Žiadosť o vysvetlenie – odpoveď 19

*„Obnova a modernizácia auly akademika Bellu SvF STU a príľahlých priestorov“*

**Sizes ZIP 100**

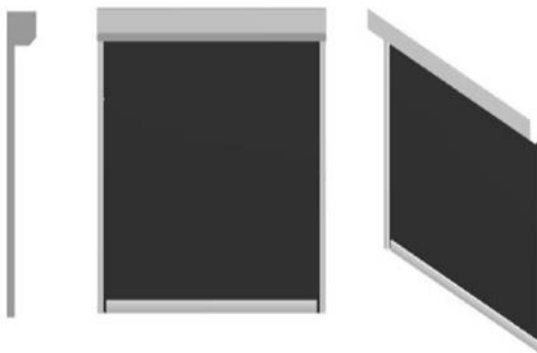
*Referenčná ponuka - ponúka najväčší roletový box 150x150mm, pri ktorom je max. dĺžka rolety 6900mm. Dĺžka rolety v Aule po parapet vychádza 7800mm a v časti s presklenými dverami až 9300mm.*

Prosíme verejného obstarávateľa o vysvetlenie a odporúčenie inej referenčnej ponuky, ktorá zohľadní výšku 9300mm.

Odporúčenie je referenčná ponuka firmy COLT na rolety Serge Ferarri podľa príkladov [www.sergeferrari.com](http://www.sergeferrari.com)
